改善箇所説明図②

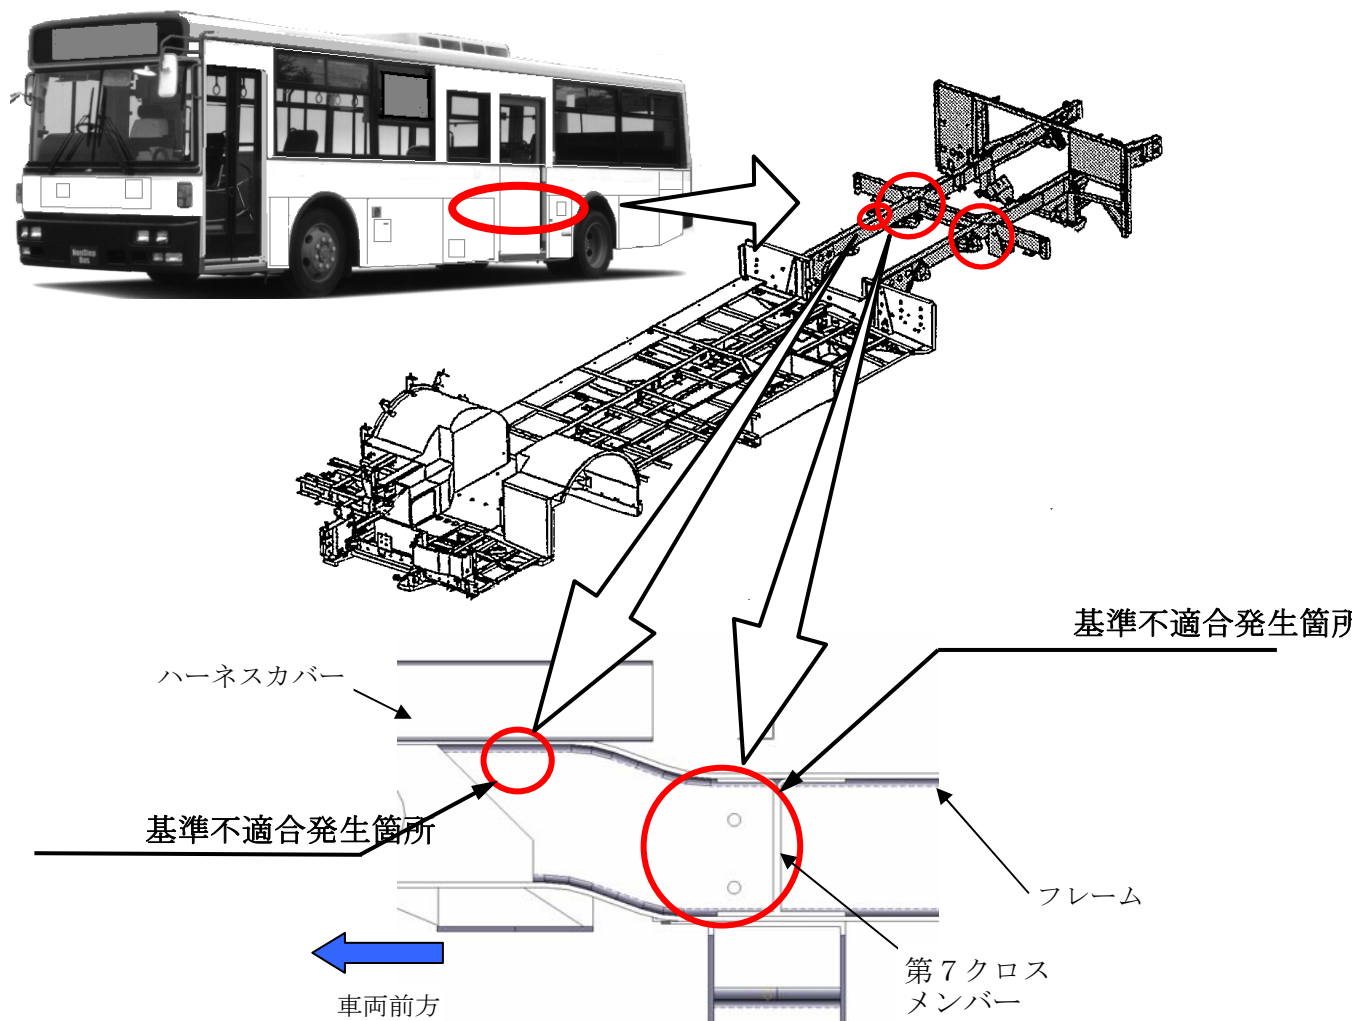
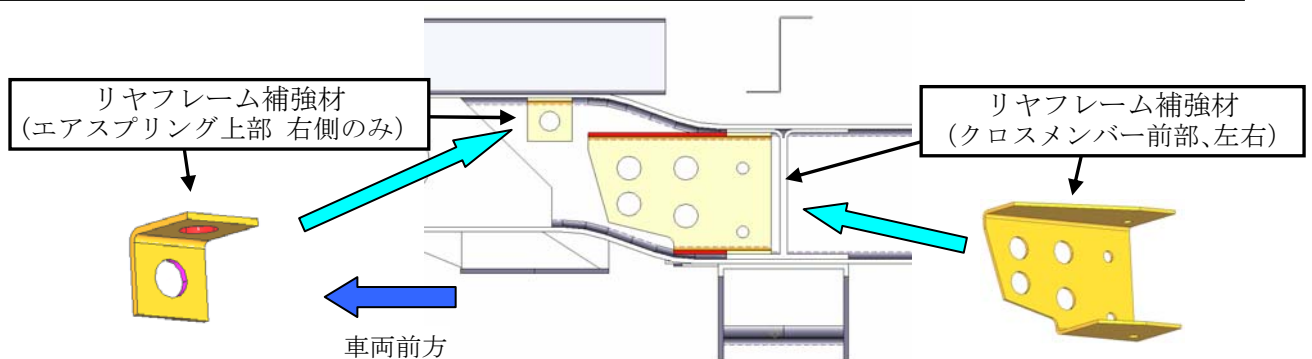
フレームの強度が不足しているため、走行時の振動により、亀裂が発生するものがある。そのため、そのままの状態で使用が続けると亀裂が進行し、最悪の場合、フレームが折損するおそれがある。

全車両、フレームに補強材を追加する。

注： 内は、追加する部品を示す。

識別：補強材付近に、黄色ペイントを塗布する。
